SERVICE INFO – INA 0060

Synlige forskjeller mellom kamfølgeren 422 0102 10 og støtteelementet 420 0222 10

Figur 1: Design 1

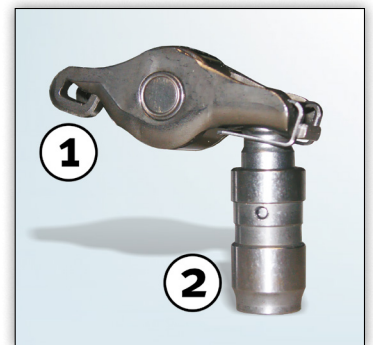
Ved utskifting av kamfølgeren og det hydrauliske støtteelementet, kan versjonene som er illustrert i bildene 1 og 2 ha vært brukt i kjøretøyet.

Schaeffler Automotive Aftermarket leverer for tiden versjonen som vises i bilde 2, men kan brukes til å erstatte versjonen i bilde 1.

Skift alltid ut i sett!

Skift alltid ut det fullstendige settet ved feil ved én eller flere av komponentene med hydraulisk utligning av ventilkledning. For å unngå flere reparasjoner og høyere kostnader, bør alltid kamfølgeren og støtteelementer skiftes ut på samme tid.
